COMISION NACIONAL DE ENERGIA ELECTRICA

CNEE-34167-2016
GTM-NotaS2016-17

Anexo Único a oficio GTM-Notas2016-17

OBSERVACIONES A LA VERSIÓN PROVISORIA DE LA PROGRAMACIÓN DE LARGO PLAZO AÑO ESTACIONAL 2016 – 2017

Observación 3: Costos Variables de Generación

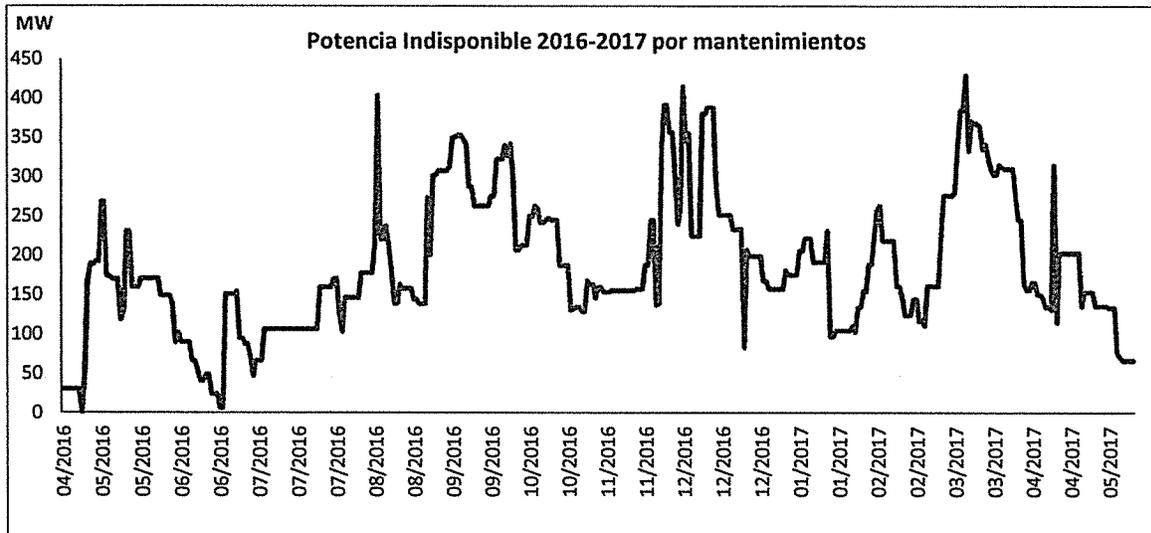
- i. Para la versión definitiva de la Programación de Largo Plazo, se hace la observación que para la proyección de los Costos Variables de Generación de las centrales térmicas se debe utilizar el precio de combustible proyectos de la publicación más reciente del informe Short Term Energy Outlook, EIA u otra equivalente, en cumplimiento de lo establecido en el numeral 2.2.1 de la Norma de Coordinación Comercial No. 2. Lo anterior fue cumplido para elaborar la VP de la PLP en el cual se utilizó el Short Term Energy Outlook EIA de febrero 2016.

- ii. Se recomienda que el AMM revise que los resultados obtenidos en la proyección de Costos Variables de Generación de centrales térmicas en los cuales se observa un "traslape" en los valores obtenidos para centrales de carbón y centrales de bunker, obedezcan estrictamente al comportamiento observado y previsto para el precio internacional de dichos combustibles, y que las respectivas metodologías reportadas por los Agentes que representan a dichas centrales de generación mantengan consistencia con la tecnología, desempeño de las centrales y demás variables que intervienen en dicha metodología de Costo Variable de Generación. La recomendación obedece a que, como resultado de la reducción de los precios de los combustibles no renovables, la mayoría de plantas térmicas tienen asignados Costos Variables de Generación –CVG- menores a los declarados dentro de la PLP del Año Estacional 2015-2016. No obstante, se pudo notar que existen algunas centrales térmicas que operan con carbón que resultan con costos mayores a centrales térmicas que operan con búnker, comportamiento de CVG que históricamente no ha sido usual. Algunos ejemplos de esta situación se observan entre las centrales Poliwatt, La Libertad, Electrogeneración y Santa Lucía. La NCC-1 en sus numerales 1.2.3.1 literal a), 1.2.4.1 y 1.2.4.2 literal a) número (4) establecen la información relativa a la metodología de los Costos Variables de Generación que debe ser entregada por este tipo de centrales así como el proceso de validación de la misma que debe realizar el AMM.

- iii. Se recomienda que el AMM revise la consistencia de la proyección de Costos Variables de Generación declarados para la contrato INDE con CFE - México para el Año Estacional 2016-2017, dado que los Costos Variables de Generación consignados en la base de datos son idénticos a los Costos Variables de Generación que se presentaron en la PLP 2015-2016. Lo anterior, tomando en cuenta que entre el Año Estacional 2015-2016 y 2016-2017 se han registrado considerables variaciones en los precios internacionales de los combustibles, además de otras variaciones que puedan haber ocurrido en la composición de fuentes de energía, tecnologías de generación que abastecen dicho intercambio y otras variables establecidas en la fórmula respectiva para dicho Costo Variable de Generación. La NCC-1 en sus numerales 1.2.3.1 literal e), 1.2.4.1 y 1.2.4.2 literal a) número (4), así como numeral 2.2.1 de la NCC-2 establecen la información relativa a la metodología de los Costos Variables de Generación que debe ser entregada para este tipo de transacciones así como el proceso de validación de la misma que debe realizar el AMM.

- iv. Se solicita al AMM explicar la razón por la cual existe una diferencia entre el valor de capacidad efectiva al sistema utilizado en la PLP VP para la Central Hidroeléctrica Oxec y el valor consignado en el último informe de capacidad que se encuentra en el portal web del AMM correspondiente a enero de 2016. Se detectó que el valor utilizado en la PLP VP es 25.281 MW mientras el valor consignado en el portal web del AMM antes referido es de 24.838. El AMM debe informar el valor correcto, su justificación y verificar que este ha sido utilizado en las operaciones de la referida central.
